Title - Sujet Stérilisateur à vapeur automatique fermé	
Solicitation No. - N° de l'invitation W6369-17-A016	Amendment No. - N° de la modification 4
Date of Solicitation - Date de l'invitation 11 Janvier. 2018	
RETURN BIDS TO: RETOURNER LES SOUMISSIONS À : Par courriel au : vanessa.cairney@forces.gc.ca Direction - Contrats de services (DC Svcs) 3-4-2 Attention : Vanessa Cairney	
Address enquiries to: Adresser toute demande de renseignements à : Vanessa Cairney Telephone No. E-Mail Address N° de téléphone Courriel vanessa.cairney@forces.gc.ca	
Destination Voir aux présentes.	
Vendor/Firm Name and Address Raison sociale et adresse du fournisseur/de l'entrepreneur Telephone No. E-Mail Address N° de téléphone Courriel	
Name and title of person authorized to sign on behalf of Vendor/Firm (type or print) Nom et titre de la personne autorisée à signer au nom du fournisseur/de l'entrepreneur (taper ou écrire en caractères d'imprimerie) Signature Date

LA MODIFICATION 4 DE LA DEMANDE DE SOUMISSIONS NUMÉRO W6369-17-A016 VISE:

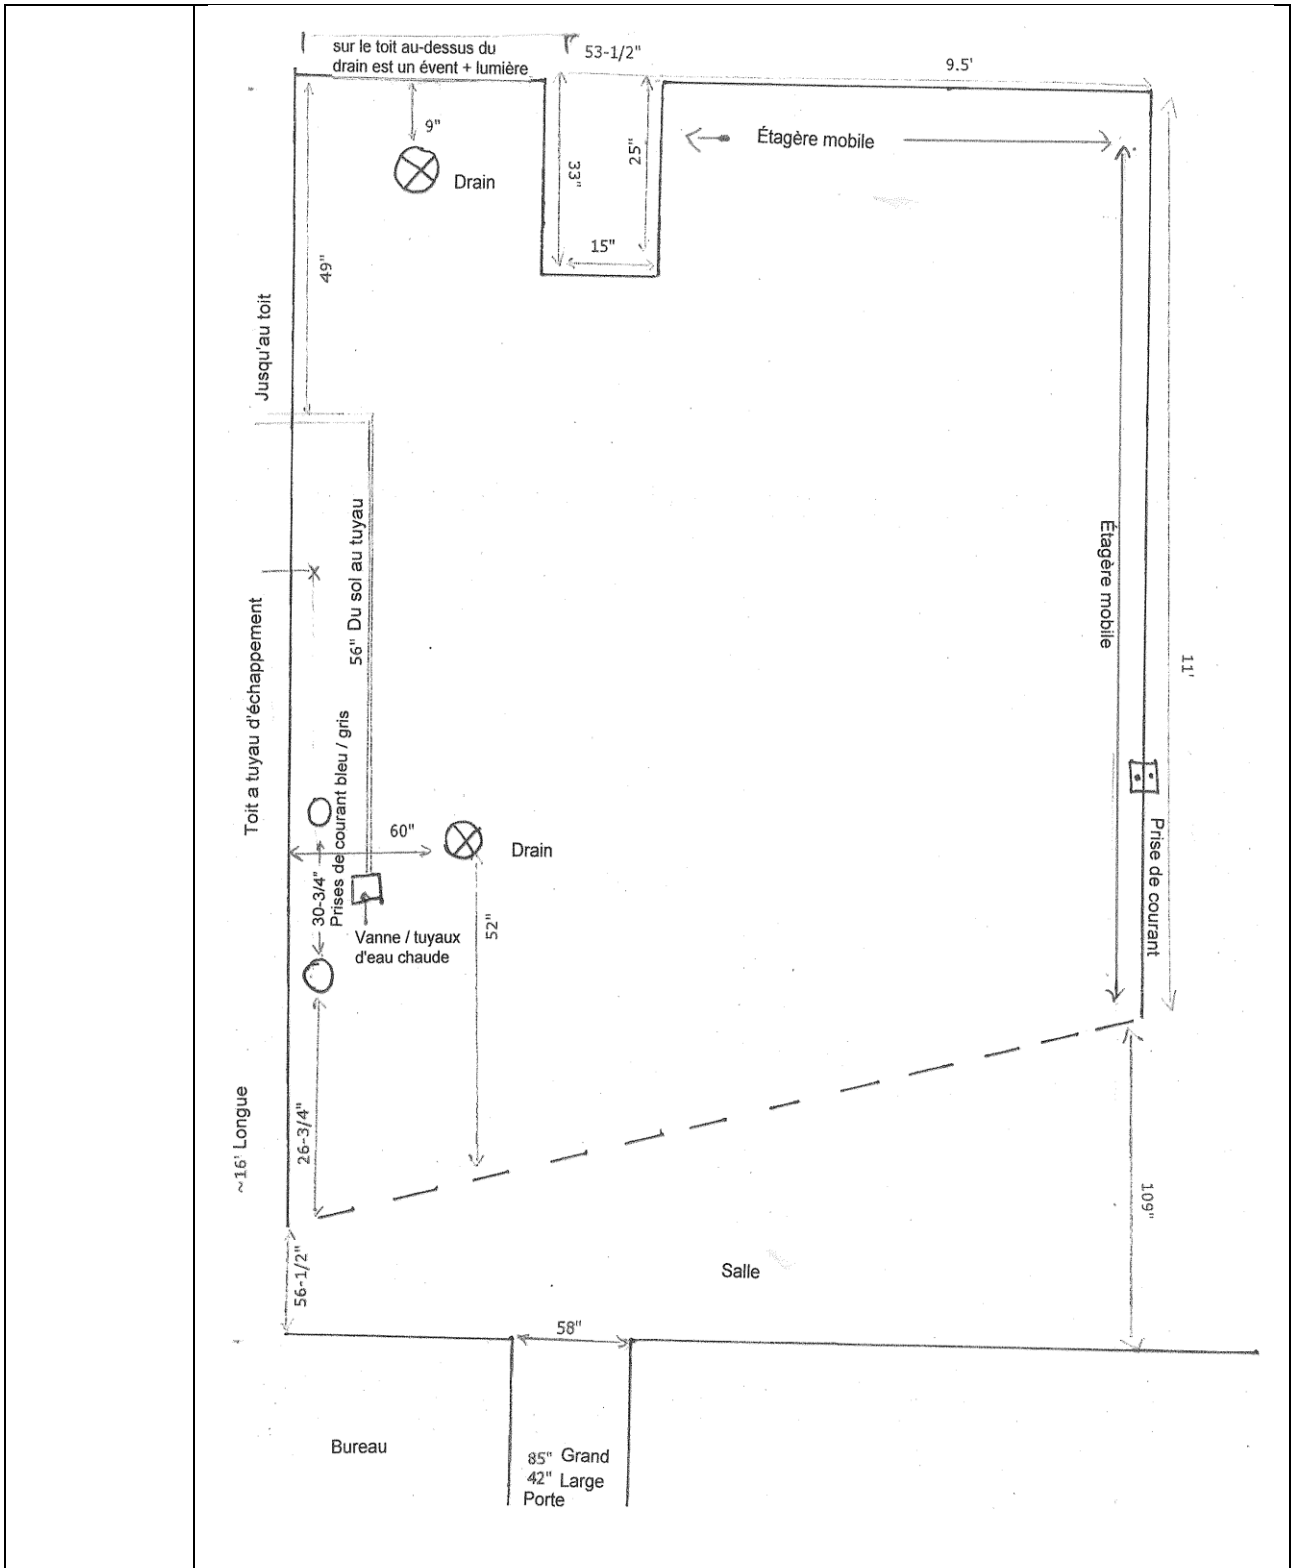
Question 4	Compte tenu de la taille de la chambre et de la taille du stérilisateur, pouvez-vous nous fournir un dessin de la pièce ou nous conseiller sur l'espace nécessaire pour installer le stérilisateur et la chaudière intégrée?
Réponse 4
